Casino Frauenfeld

Vorstudie

Machbarkeit Brandschutz

Entfluchtung definitiv C3

162 4. Obergeschoss

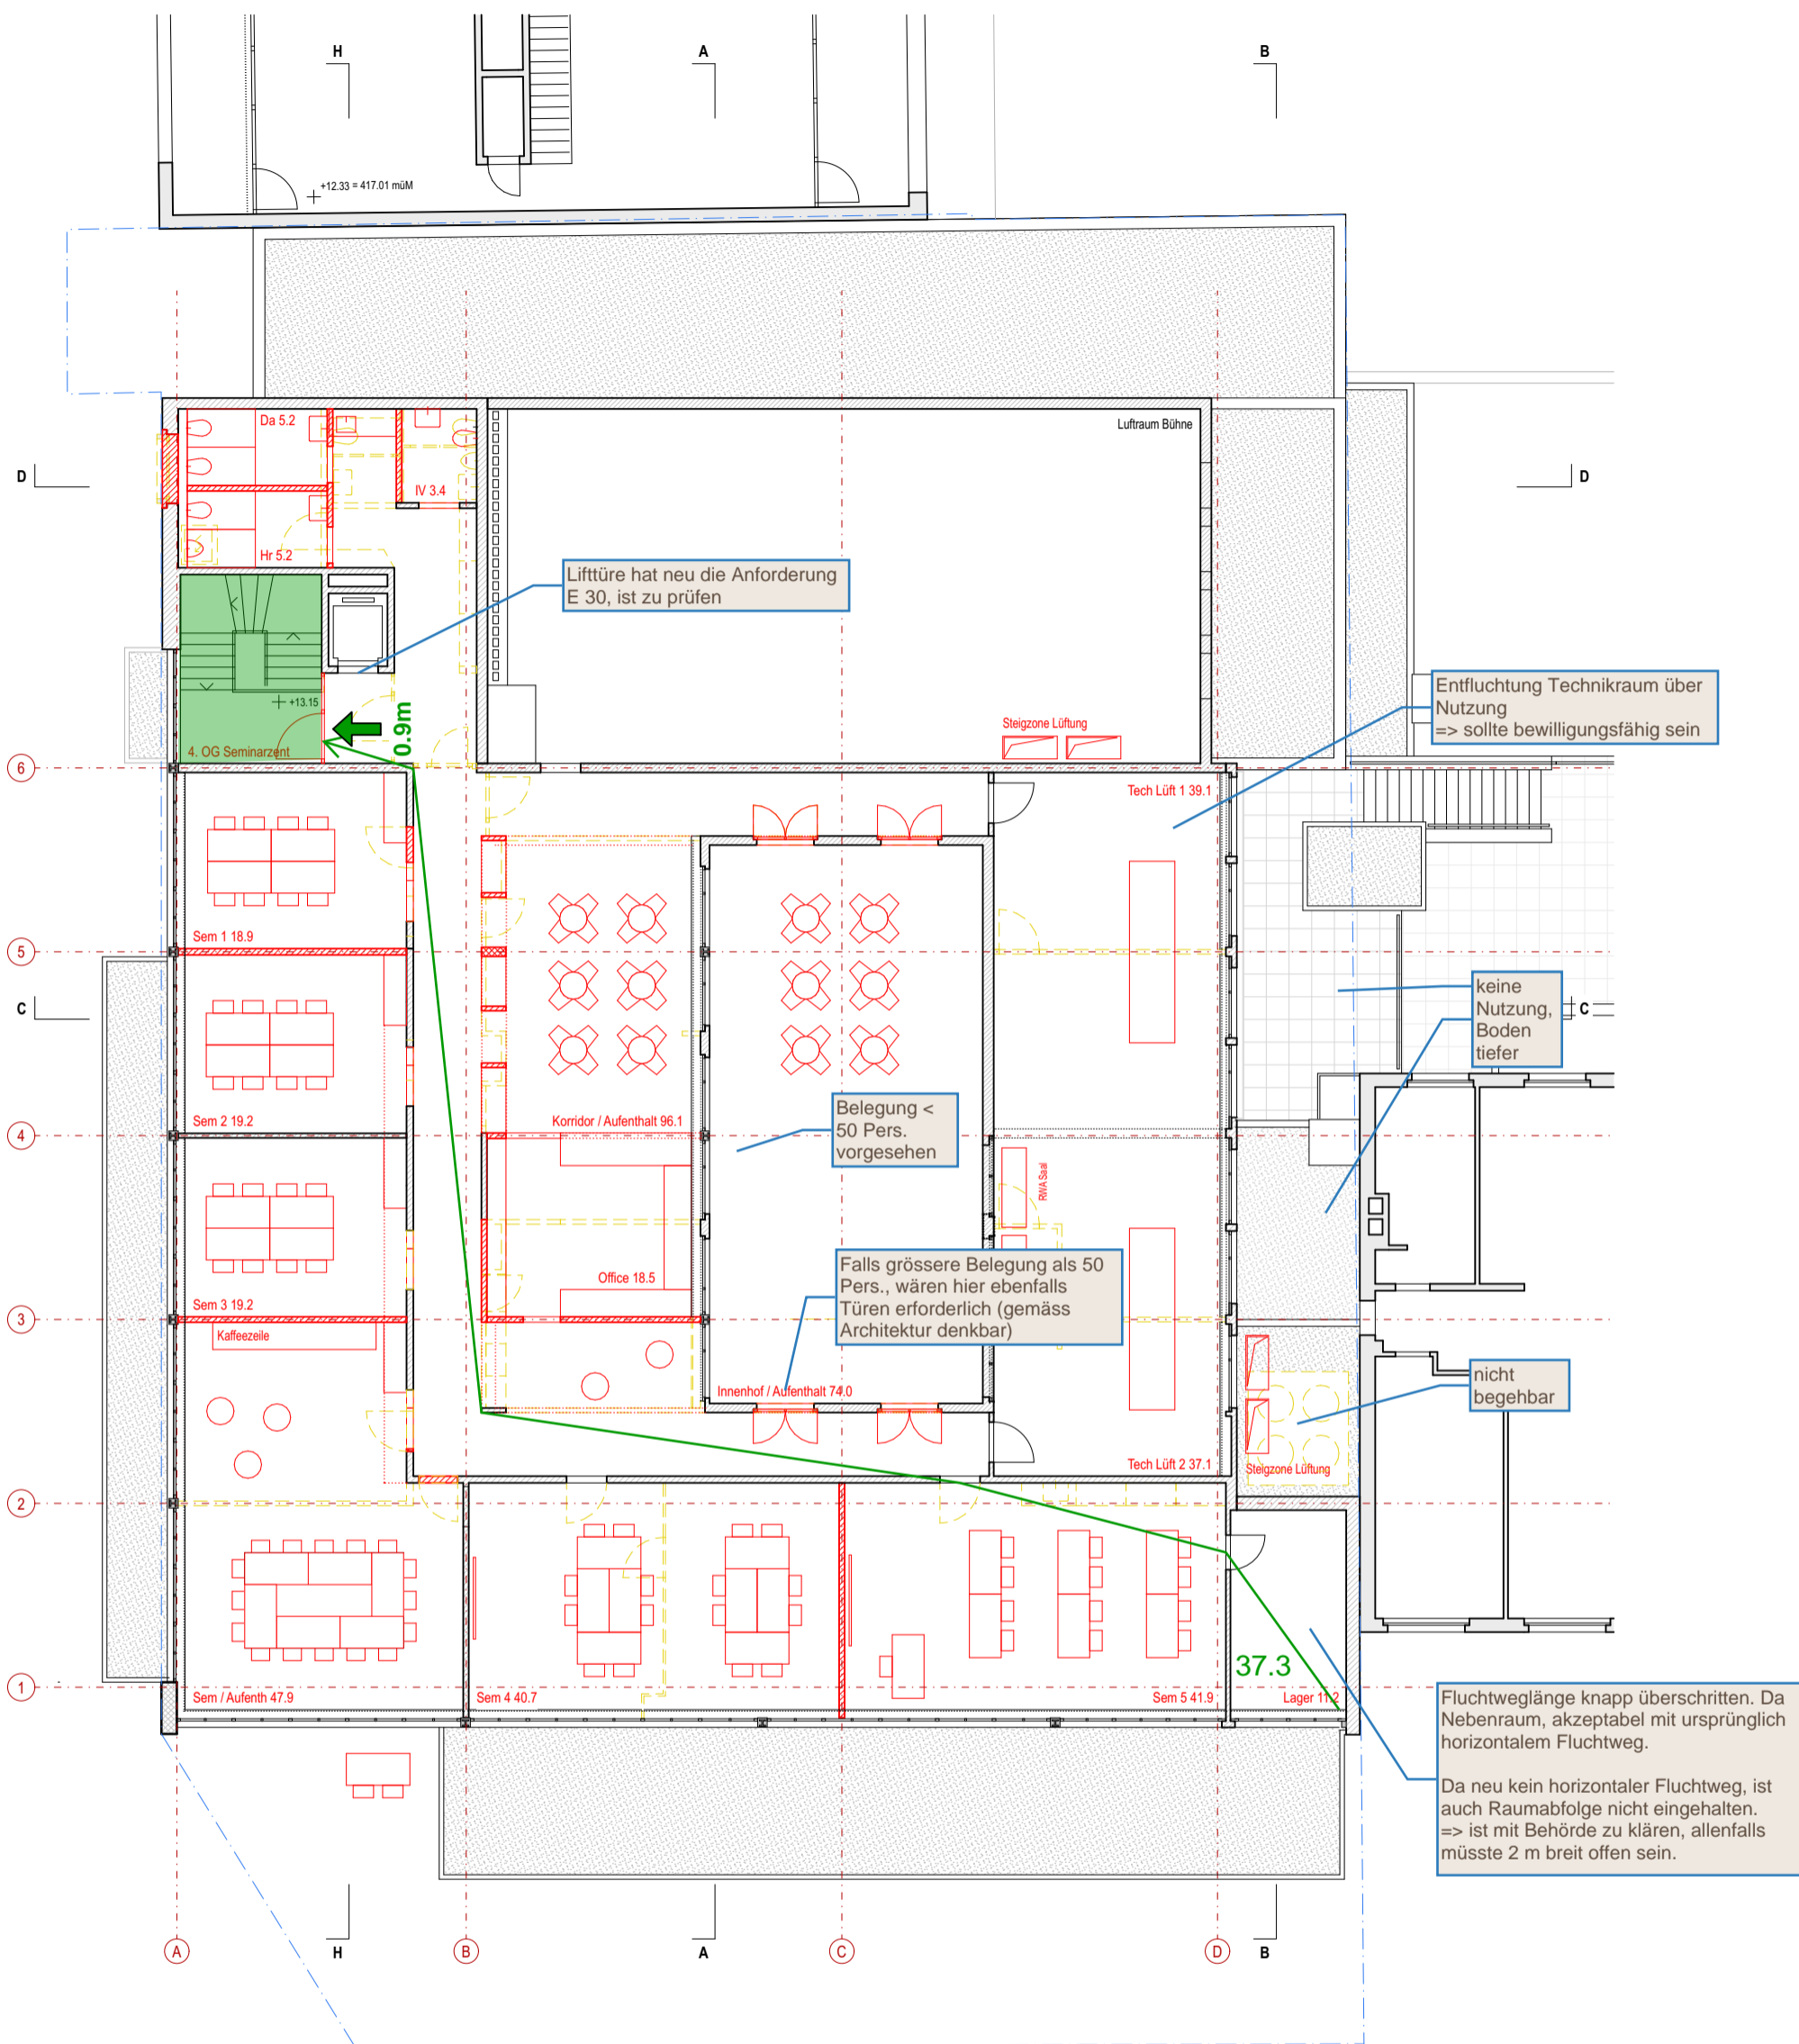
| Entfluchtung 4. Obergeschoss | Im 4. OG wird der horizontale Fluchtweg zugunsten einer nutzerfreundlicheren Gestaltung des Korridorbereiches entfernt (Nutzungseinheit). Nebst der geringen Überschreitung der Fluchtweglänge (war bereits vorher der Fall) ist bei einem Lagerraum die Raumabfolge nicht eingehalten. Dieser Punkt ist in einer nächsten Phase mit der Gebäudeversicherung zu besprechen, allenfalls ist der Raum mind. 2 m breit zu öffnen. |
| Türe zu Treppenhaus im 4. Obergeschoss | Zugunsten einer optimaleren Nutzung des Korridorbereichs wird der Abschluss zum vertikalen Fluchtweg versetzt. Dadurch ist die Lifttüre innerhalb der Nutzung und hat einen Feuerwiderstand E 30 aufzuweisen. Dies ist in der weiteren Planung zu prüfen. |

| 162 | 1. Obergeschoss | Var C | Masstab 1:150 |

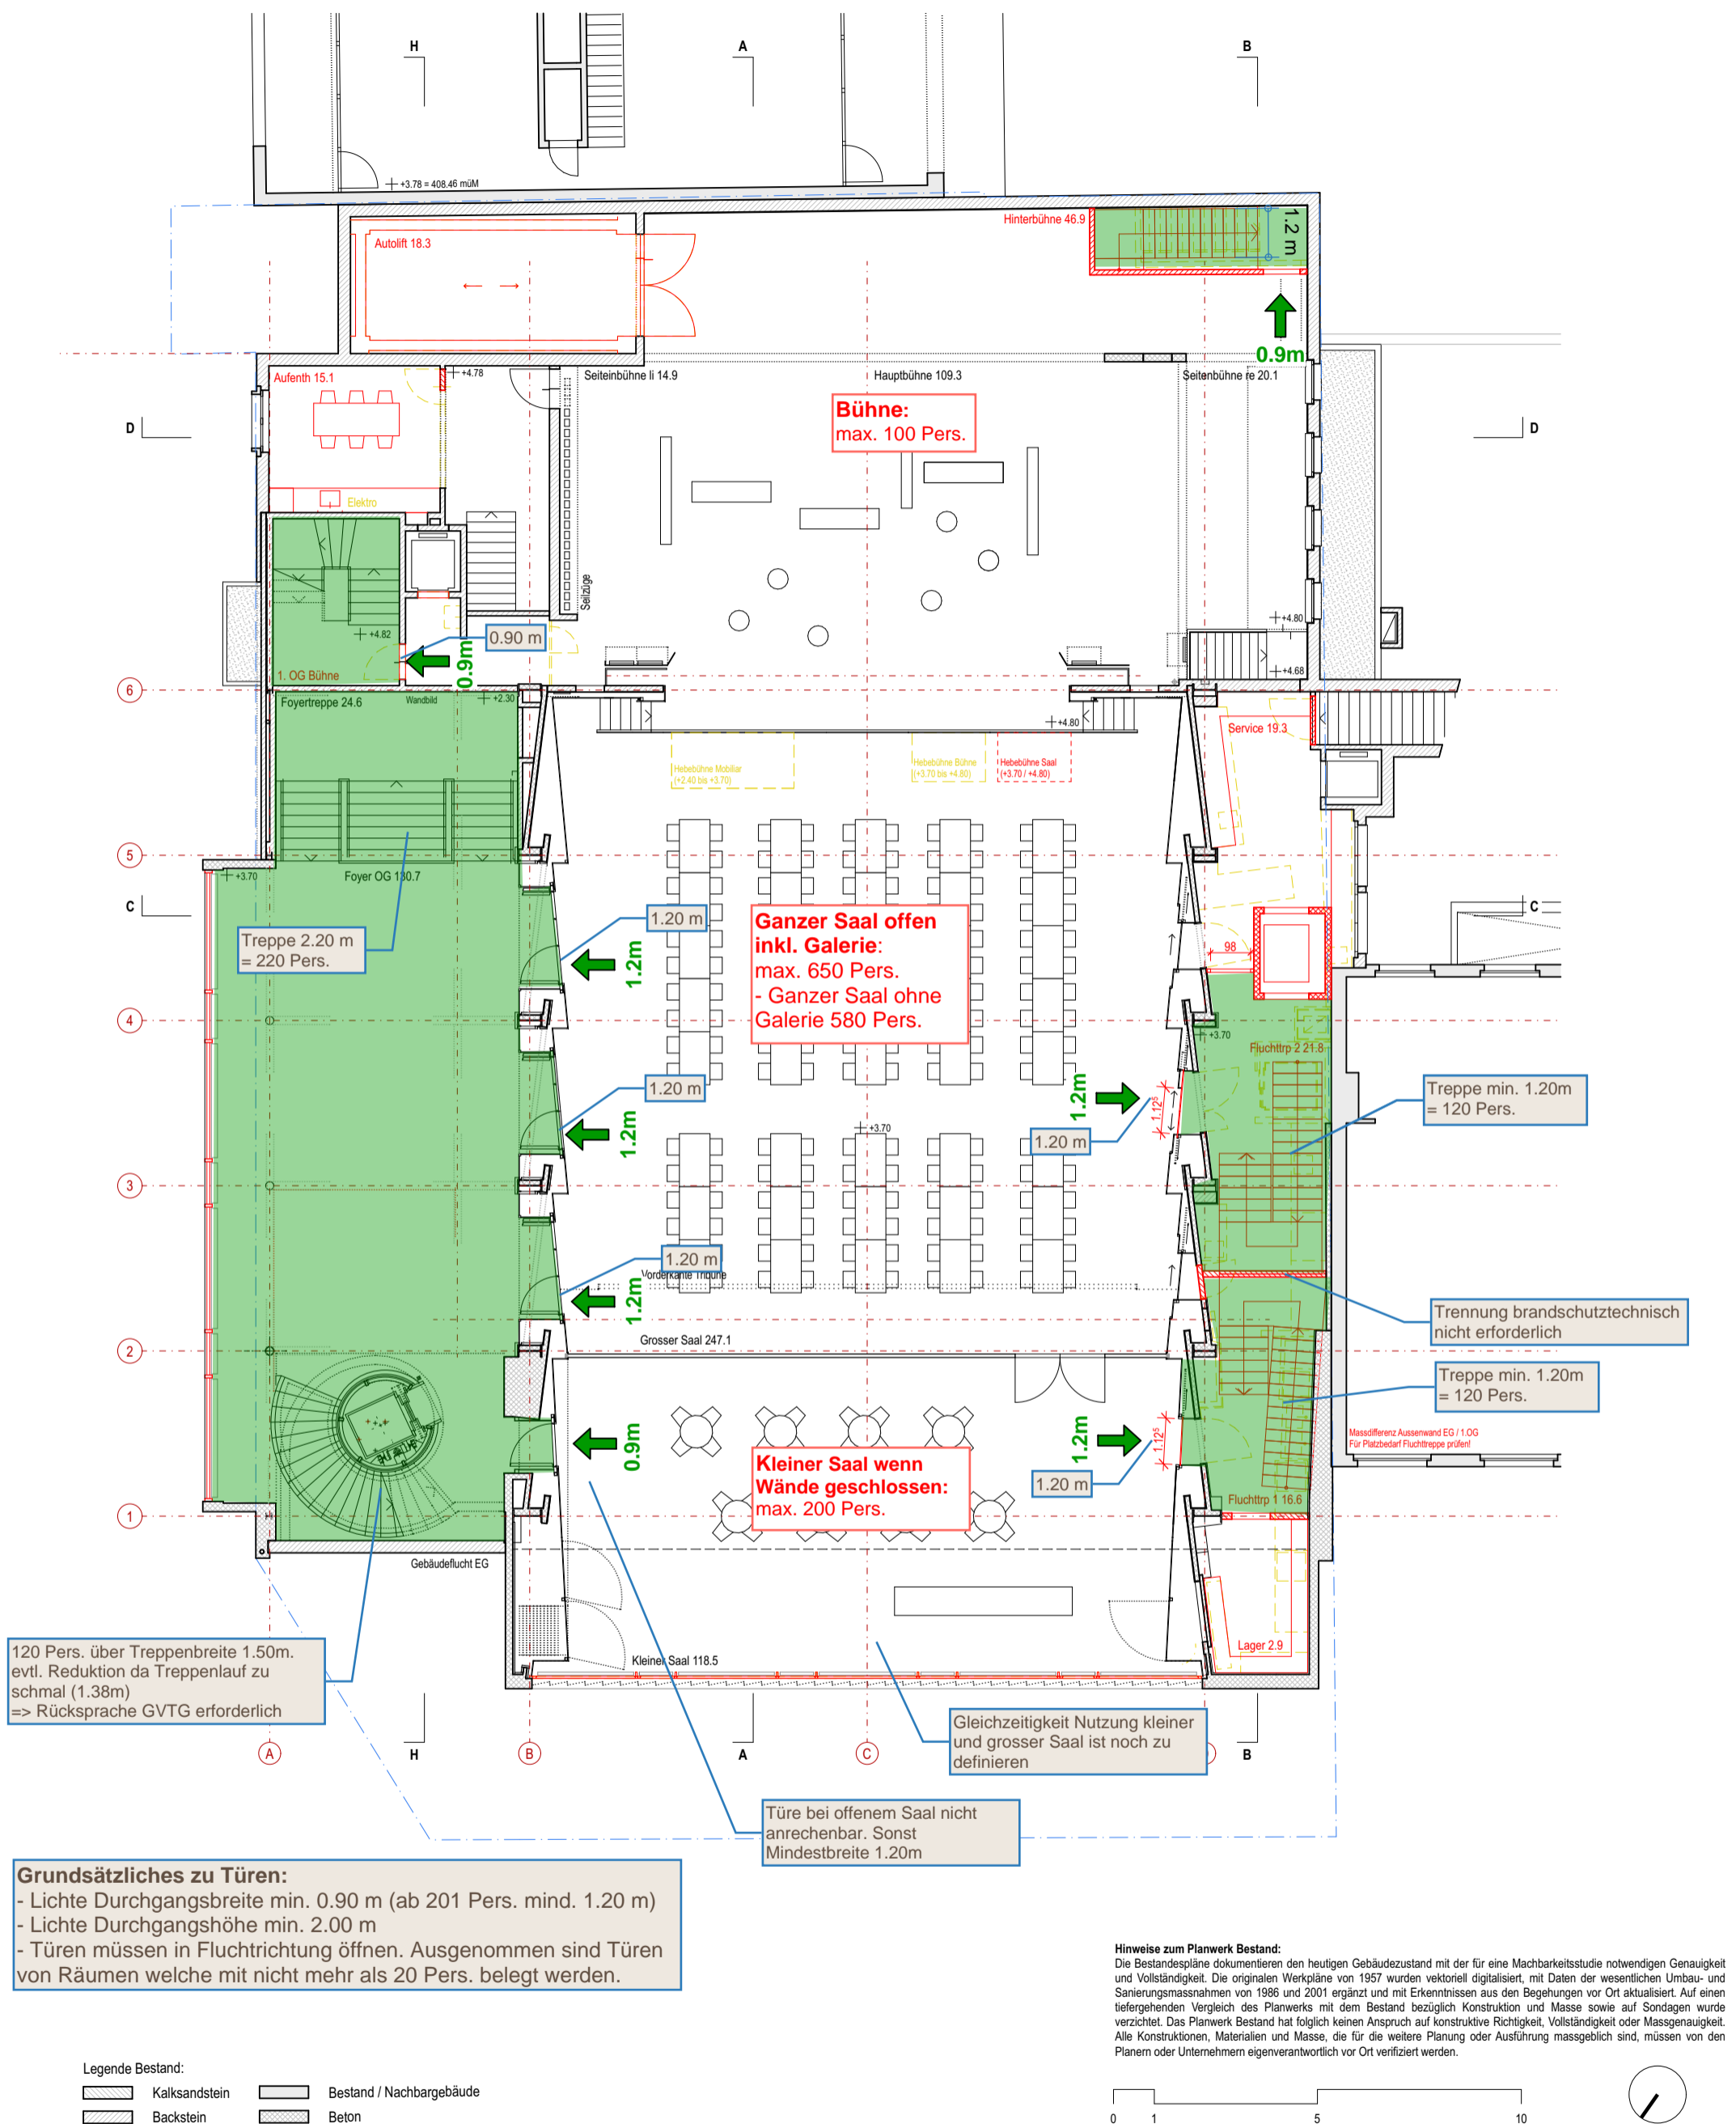
120 Pers. über Treppenbreite 1.50m.
evtl. Reduktion da Treppenlauf zu
schmal (1.38m)
=> Rücksprache GVTG erforderlich

Türe bei offenem Saal nicht
anrechenbar. Sonst
Mindestbreite 1.20m
